House Check VZW - Erkend keuringsorganisme
 Marktplaats 1/3, 1740 Ternat
 Tel: 02 582 62 32
 Email: info@housecheck.be
 BTW BE0681.840.318

710 - INSP
 ISO/IEC 17020
 Origineel verslag

Verslagnummer:
 31/07072025/48678/54024/1

Inspectie adres: Vilain XIII-laan 43 bus A, 9150 Bazel (België)
 Type: Verkoop [Afd 8.4.2]

Elektrisch bord

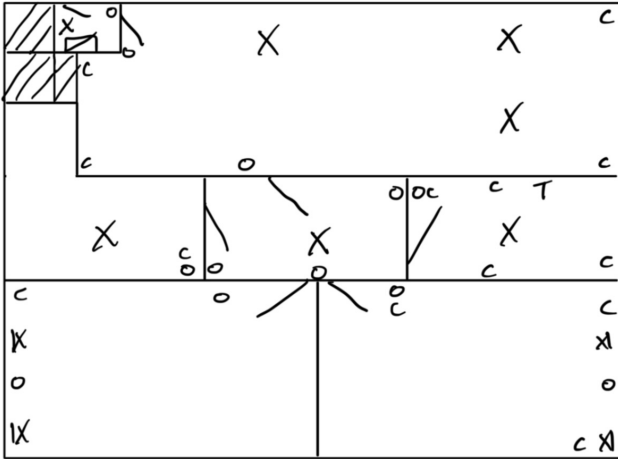
- De aardingsonderbreker is niet conform of afwezig. - oAfd 5.4.3.5
- Het verdeelbord is onvoldoende gemarkeerd. Individuele markering, voedingsspanning en/of gevarendriehoek ontbreken. - oAfd 3.1.3.3; Afd 9.4.1
